### ガラス溶融炉における温度計の設置概要

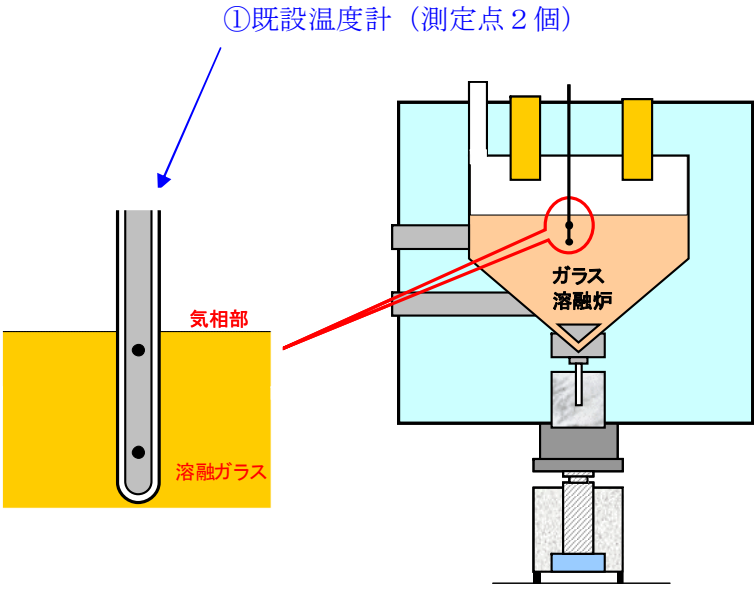
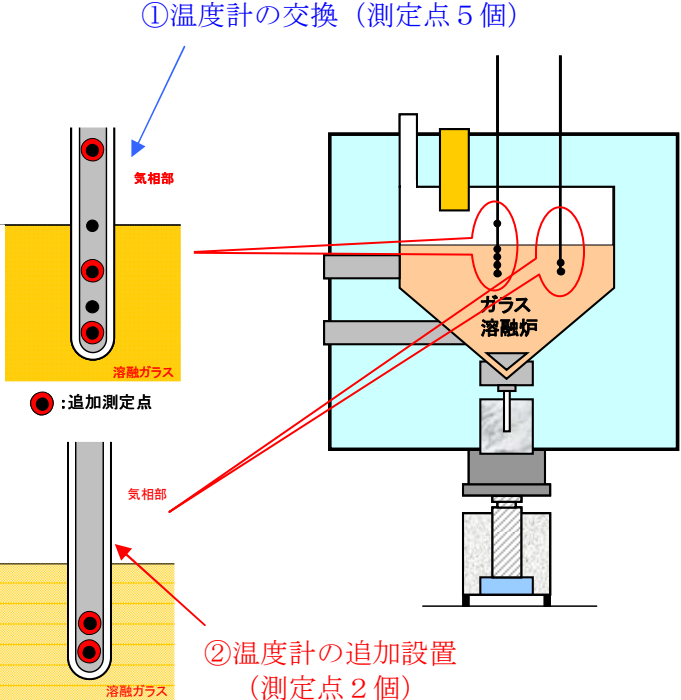
変更前	変更後	主な変更内容
 <p>①既設温度計 (測定点 2 個)</p> <p>気相部</p> <p>熔融ガラス</p> <p>ガラス溶融炉</p> <p>現状のガラス溶融炉</p>	 <p>①温度計の交換 (測定点 5 個)</p> <p>②温度計の追加設置 (測定点 2 個)</p> <p>気相部</p> <p>熔融ガラス</p> <p>● : 追加測定点</p> <p>ガラス溶融炉</p> <p>温度計追加後のガラス溶融炉</p>	<p>ガラス溶融炉内のガラス温度分布を十分に把握し、安定運転をより確実なものにするため、温度計の測定点を増やす等の工事を行う。</p> <p>①既設の温度計 (測定点 2 個) から測定点を増やした温度計 (測定点 5 個) に交換する。</p> <p>②新たに温度計 (測定点 2 個) を追加設置する。</p>
